**AVIS RELATIF À LA PROTECTION
CONTRE LES EVENTUELS EFFETS NOCIFS ET NUISANCES
PROVOQUÉS PAR LES RAYONNEMENTS NON IONISANTS
GÉNÉRÉS PAR DES ANTENNES ÉMETTRICES STATIONNAIRES**

Commune : AUBEL - Exploitant : TELENET GROUP

Référence exploitant : LG2490E

Rapport n° 585 / 2025

Figure 1 : Vue en plan des lieux de séjour et des points de contrôle

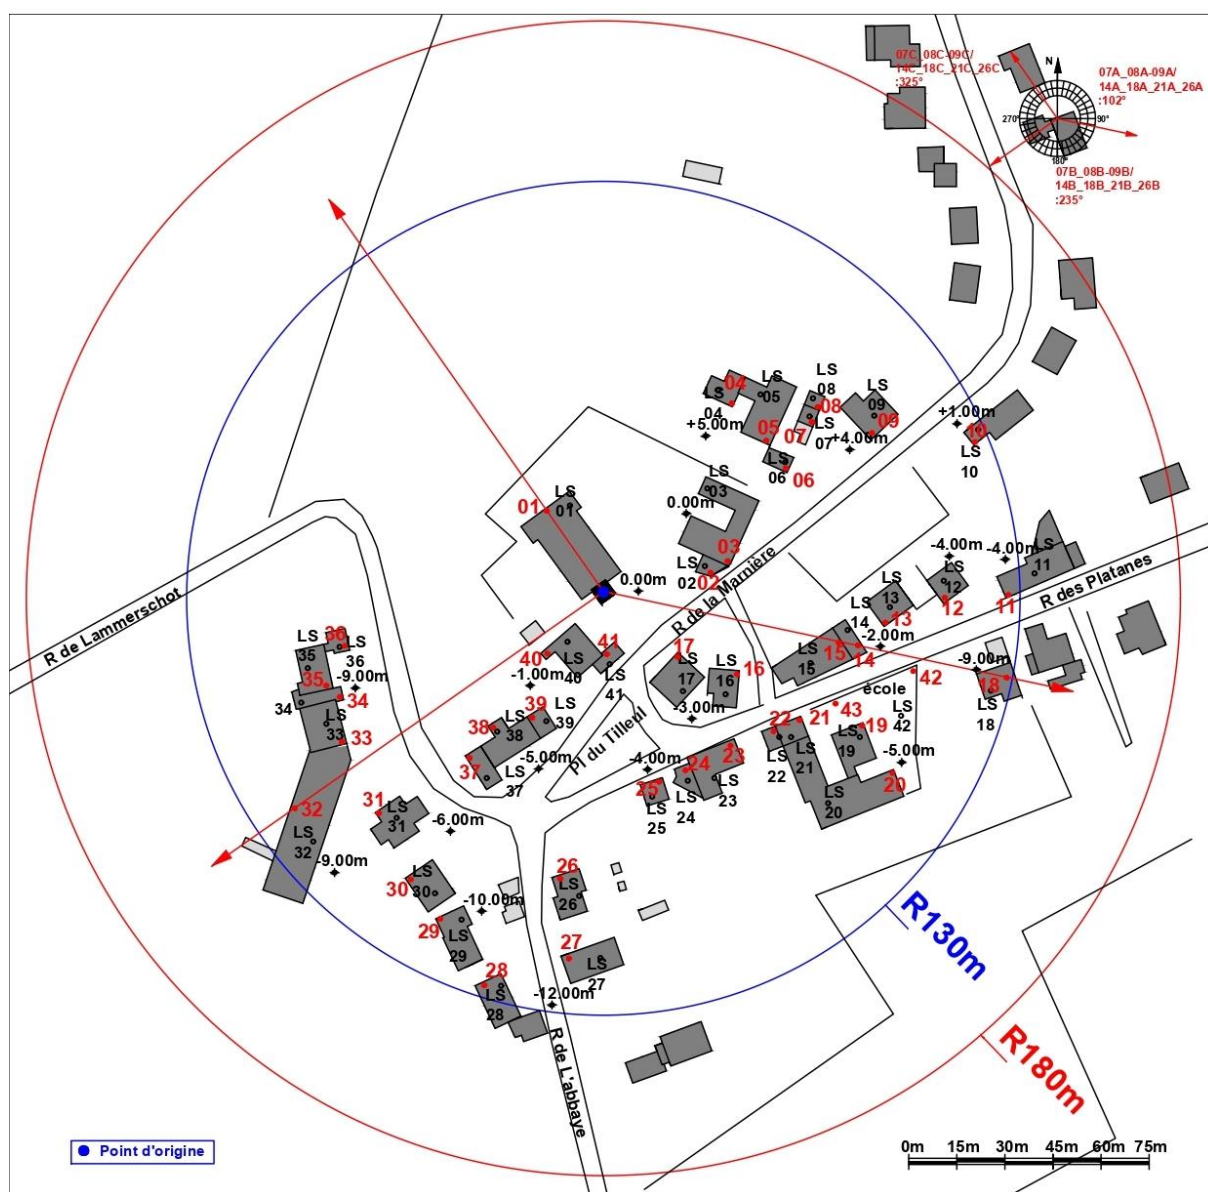
Les fréquences d'émission, la puissance rayonnée par chacune des antennes et leur gain permettent de déterminer le rayon de la zone à analyser. Tout dépassement de la limite par installation est exclu en dehors de cette zone. Le tableau 2 reprend les 35 LS² pour lesquels l'indice d'exposition est le plus élevé. Les différentes colonnes indiquent :

- le numéro du point de contrôle repris sur un des plans de la figure 1;
- le numéro du LS dans lequel se trouve le point de contrôle de la 1^{ère} colonne ;
- l'atténuation d'obstacle prise en compte pour le calcul de l'indice d'exposition dans le LS ;
- le résultat du calcul de l'indice d'exposition.

En ce qui concerne les antennes de l'installation mentionnées dans le tableau 1, la distance maximale à laquelle la limite pourrait être atteinte, à l'extérieur, est égale à 106,5 m. S'il n'y a pas de LS à une distance inférieure, les antennes respectent forcément la limite d'immission.

Dans le cas des LS situés à l'intérieur des bâtiments, une atténuation d'obstacle est prise en compte et il en résulte que la distance maximale à laquelle la limite pourrait être atteinte se réduit à 75,8 m.

Les résultats de l'évaluation décrite au paragraphe 4 indiquent que les antennes émettrices stationnaires de l'installation faisant l'objet du présent avis ne produisent pas, dans un lieu de séjour, un rayonnement électromagnétique maximum supérieur aux limites fixées à l'article 4 du décret.

Figure 2 : Vue en plan des installations d'antennes dans un rayon de 300 mètres autour de l'installation faisant l'objet de la demande d'avis

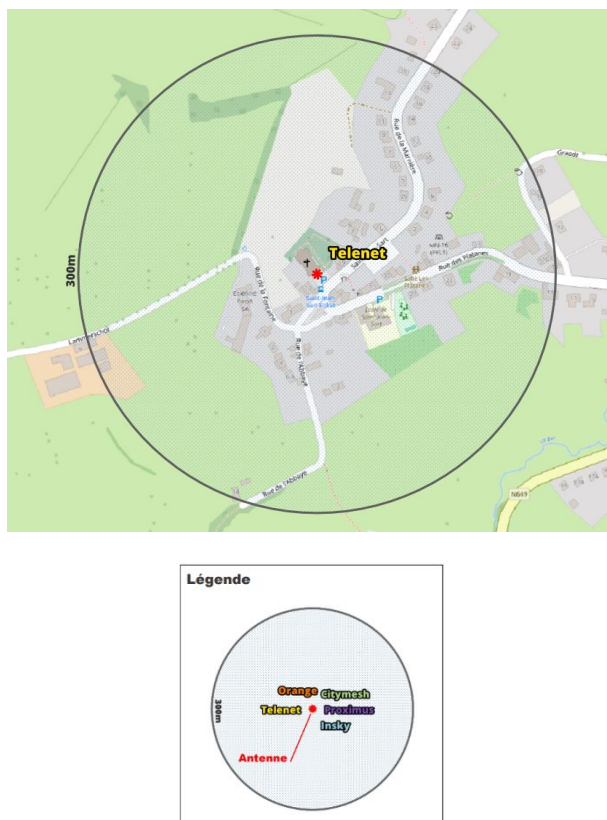
Le plan en projection verticale de la figure 2 indique la localisation des installations d'antennes émettrices stationnaires visées par le décret et situées dans un rayon de 300 mètres autour de l'installation référencée dans le paragraphe 2 et localisée au centre du cercle. Les données de localisation de ces antennes et les avis correspondant sont accessibles via le cadastre en ligne des antennes émettrices stationnaires⁸. Les installations prises en compte dans l'évaluation du respect de la limite cumulative sont les installations d'antennes émettrices déclarées en service par l'exploitant à la date du présent avis, à l'exception de l'installation référencée dans le paragraphe 2 et éventuellement d'autres installations ayant fait l'objet d'une demande d'avis à la même date et qui sont situées à l'intérieur de la zone de 300 mètres de rayon.

- il y a au plus 4 installations d'antennes émettrices stationnaires présentes dans la zone d'évaluation de 300 mètres de rayon représentée dans la figure 2, y inclus l'installation référencée dans le paragraphe 2 : la limite cumulative définie à l'article 4, §2 du décret est nécessairement respectée dans les lieux de séjour à l'intérieur de la zone d'évaluation de 300 mètres de rayon ;

- b) il y a exactement 5 installations d'antennes émettrices stationnaires présentes dans la zone d'évaluation de 300 mètres de rayon représentée dans la figure 2, y inclus l'installation référencée dans le paragraphe 2 et il existe, pour 3 ou 4 de ces installations, un avis attestant le respect de la limite abrogée de 3 V/m : la limite cumulative définie à l'article 4, §2 du décret est nécessairement respectée dans les lieux de séjour à l'intérieur de la zone d'évaluation de 300 mètres de rayon ;

- c) dans tous les autres cas, il a été vérifié que la limite cumulative définie à l'article 4, §2 du décret n'est pas dépassée dans les lieux de séjour sur base du nombre d'installations localisées dans la zone d'évaluation de 300 mètres de rayon représentée dans la figure 2, de leur localisation ainsi que des données inscrites dans la figure 1 et au paragraphe 4 du présent avis et dans les avis attestant le respect de la limite par installation ou de la limite abrogée de 3 V/m relatifs aux autres installations reprises dans la figure 2.

Compte tenu des considérations ci-dessus, il apparaît que l'intensité du rayonnement électromagnétique généré, dans les lieux de séjour situés dans un rayon de 300 mètres autour de l'installation référencée dans le paragraphe 2, par l'ensemble des antennes émettrices stationnaires de l'ensemble des exploitants du même site d'antennes émettrices stationnaires respecte la limite fixée à l'article 4, § 2 du décret.
